CARRIERES DU BASSIN DE LA SAMBRE

Implantée sur les communes de
LIMONT-FONTAINE ET SAINT-REMY-DU-NORD

Renouvellement de l'autorisation d'exploiter et extension du périmètre
d'exploitation de la carrière

Rapport du commissaire enquêteur

Plan de localisation de la coupe réalisée

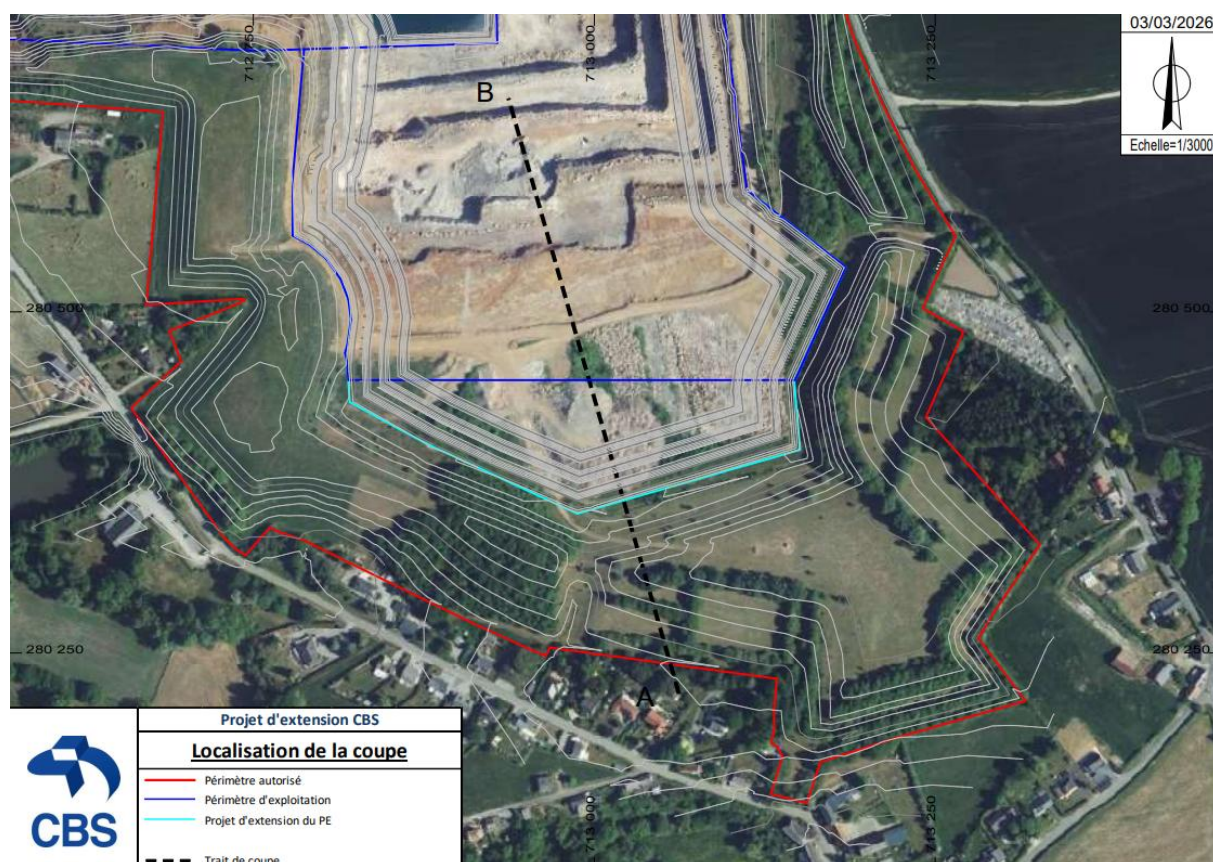
7.1 Distance exacte entre le front de taille et les habitations les plus proches

Demande du commissaire enquêteur : Afin de mieux appréhender ce problème, je souhaite obtenir un plan de coupe montrant la distance minimale qui existera en fin d'exploitation entre le front de taille et les habitations les plus proches, route de Saint-Rémy-du-Nord. De plus, pouvez- me donner la distance qui existera entre la dernière ligne de tirs et les habitations les plus proches, route de Saint-Rémy-du-Nord ainsi que la période estimée à laquelle cela se fera.

Comme représenté sur les plans ci-dessus, l'habitation la plus proche se trouvera en fin d'exploitation à 147m de la limite d'excavation et à 152m de la dernière ligne de tir.
